Rapport de contrôle d'installations électriques à basse et à très basse tension

EXEMPLAIRE ORIGINAL	CE RAPPORT ANNULE ET REMPLACE LE RAPPORT 143/2024/69507/01:1	RÉF. 143/2024/69507/01:2
DATE DU CONTRÔLE	18/06/2024 (13:10 - 15:16)	AGENT VISITEUR Arnaud Bertinchamps
ADRESSE DU CONTRÔLE	Avenue du Stade 11 - 5590 Ciney	TYPE DE CONTRÔLE Visite de contrôle vente ancienne installation (8.4.2.)

CONCLUSION : NON CONFORME

Croquis de position élémentaire et descriptif sommaire des tableaux

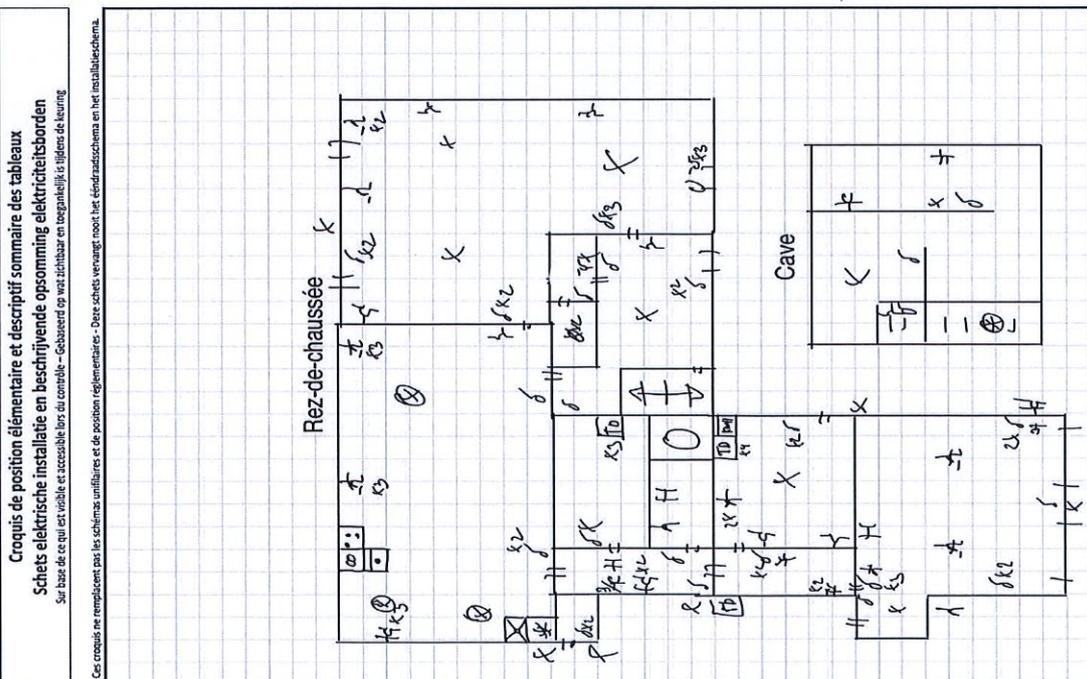
Le ou les socles de prise en défaut sont localisés dans le salon - la salle à manger - la / les chambre(s) - le hall - luminaires de classe 1 - l'extérieur
Circuits en défauts d'isolement 2e 2MJ à gauche
